SERVICE INFO – INA 0143

Laturin vapaapyörä 535 0279 10

Ulkonäölliset erot

Tuotenumero: 535 0279 10

Kuva 1: Laturin vapaapyörä INA 535 0279 10

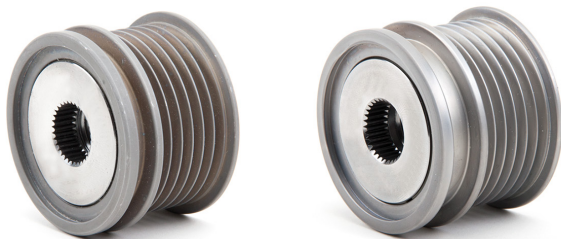
Edellä esitetyissä malleissa voidaan käyttää kahta eri tyyppistä laturin vapaapyörää (kuva 2).

Tähän saakka käytetyt versiot korvataan uudella laturin vapaapyörällä 535 0279 10 (kuva 1).

Siinä on voimakkaampi ja parannettu jousi. Se mahdollistaa moottorin kierrosten epäsäännöllisyyksien tasapainotuksen suuremmalla alueella.
